监理工程师通知单

工程名称：天津市滨海新区杨家泊镇通威渔光一体现代（海水）渔业园（光伏部分）项目

编号：TJYJP-CZZH-TZD-040

内容：关于高庄区域质量安全问题事宜

问题照片

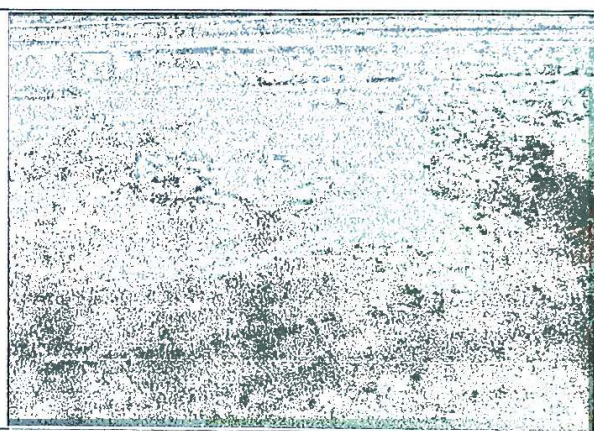
- 1、现场桩头防腐施工未除锈刷防腐，不符合图纸设计要求，影响工程质量。
- 2、个别组件安装出现错位、组件间隙过大，不符合设计要求。
- 3、其它未尽事宜请自查自纠。

现要求以上问题，严格按照设计及相关规范要求整改落实完成。限你单位立即整改于 2020 年 05 月 29 日前整改回复本项目建设单位及监理部。
